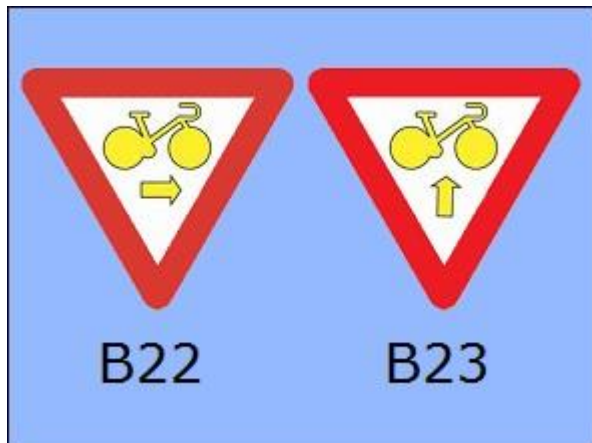
2. In het ontwerp is er in de Nijverheidsstraat nu gekozen voor aanliggende fietspaden op eenzelfde niveau als de rijweg. Is het mogelijk om deze verhoogd aan te leggen?

De beperkte ruimte is dermate beperkt dat in het huidige ontwerp alles tot een minimum herleid werd. Een fietspad van 1,50 m, een voetpad van 1,50 m, een rijweg (waar ook een bus of een lokale vrachtwagen op kan rijden) van 3m.

In de Nijverheidsstraat, die hier ook wat vernauwd, was dit het maximum. Werken met een verhoogd fietspad betekent werken met een schuine boordsteen waardoor je aan weerszijden 20 cm of meer verliest of hoe we van minimumafmetingen naar ondermaatse afmetingen gaan met alle problemen vandien. Voor voetgangers zou dit betekenen dat één zijde niet meer rolstoeltoegankelijk zou zijn. Voor fietsers zou dit problemen voor cargobikes kunnen opleveren. De bussen zouden met een band op de boordsteen zitten. Dit zijn allemaal niet aanvaardbare "oplossingen" vandaar dat het ontwerp op dit punt niet kan aangepast worden.
